# TSB Local	**Модель**	SORENTO(XM) (2012)
	Группа	Приводной вал и ось (31)
	TSB No.	KFR13-31-P011-XMAXM
Тема **УВЕДОМЛЕНИЕ О НОВОЙ РЕДАКЦИИ) УСТРАНЕНИЕ ШУМА ПЕРЕДНЕГО МОСТА SORENTO (XM/XMA)(TSB No. In English : KFE12-31-P020-XM)**	**Тип ТСБ**	Field Fix
	Published	2013-03-19

УВЕДОМЛЕНИЕ О НОВОЙ РЕДАКЦИИ
Этот бюллетень заменяет предыдущий бюллетень TSB KFE12-31-P020-XMXMA ввиду изменения информации о д

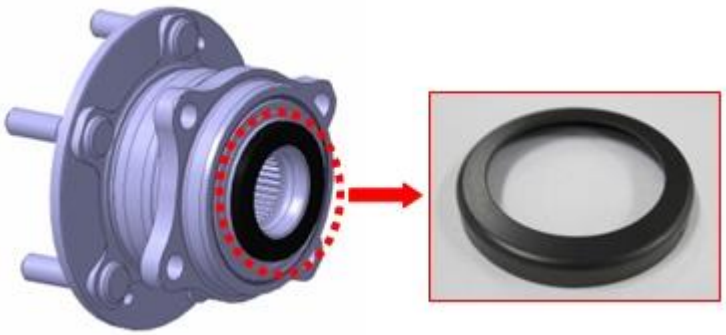
Шайба	Ранее: **517552B010** Теперь: **517552B020FFF**	
	2 шт. на деталь	Материал детали был изменен с пластика на метал.

1. Замените шайбы на новые с обеих сторон в соответствии с применимым руководством по ремонту (или обслуживанию).
